Relatório de Fiscalização

RELATÓRIO DE FISCALIZAÇÃO TÉCNICA DOS SISTEMAS DE ÁGUA E ESGOTO DO MUNICÍPIO DE PORTO FELIZ

PRESTADOR: Serviço Autônomo de Água e Esgoto - SAAE de Porto Feliz

Verificação de Não Conformidades

Fotos de [EEE7.12]

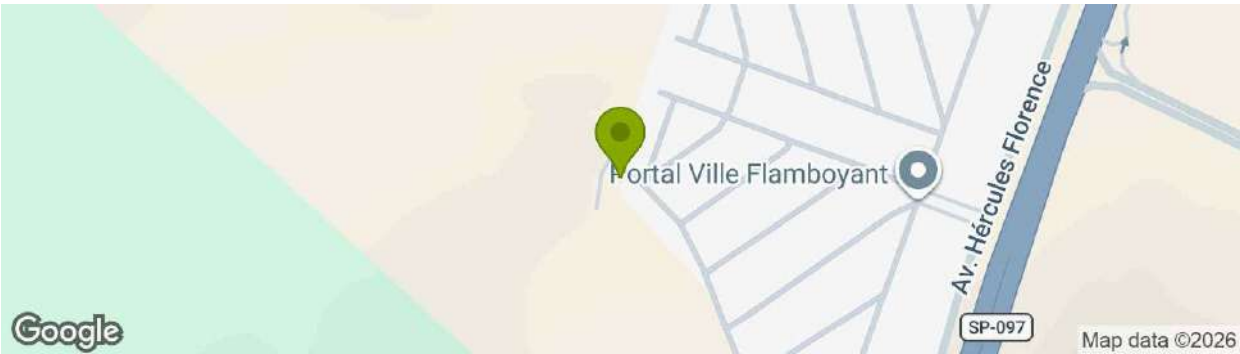
[EEE7.12] Ausência de manutenção, limpeza, conservação e segurança

1) Local de instalação bombas sem circulação, com acúmulo de gases do esgoto. 2) Parede com trinca estrutural.

Foto 1 - Parede lateral com trinca estrutural (fissura)

Foto 2 - Local sem circulação de ar
